改善箇所説明図

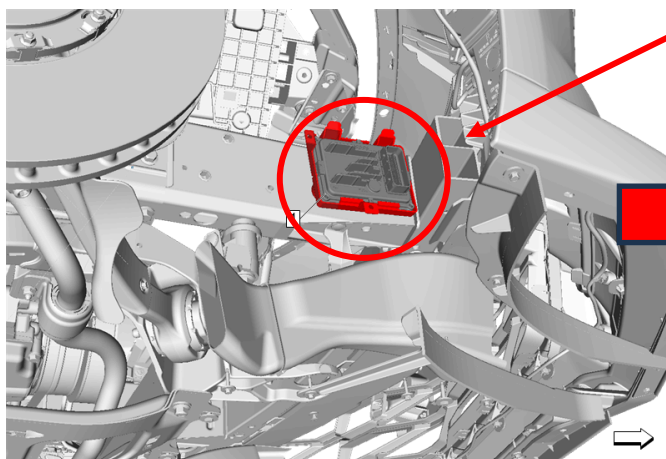
トランスミッションコントロールモジュールのソフトウェアにおいて、設計検討が不十分なため、特定の状況下で正しく制御できないことがある。そのため、最悪の場合、走行中にホイールがロックするおそれがある。

トランスミッションコントロールモジュールのソフトウェアを対策プログラムに書き換える。

運転席側 A ピラー(下側ドアヒンジの下)に橙色ペイントを塗布する。
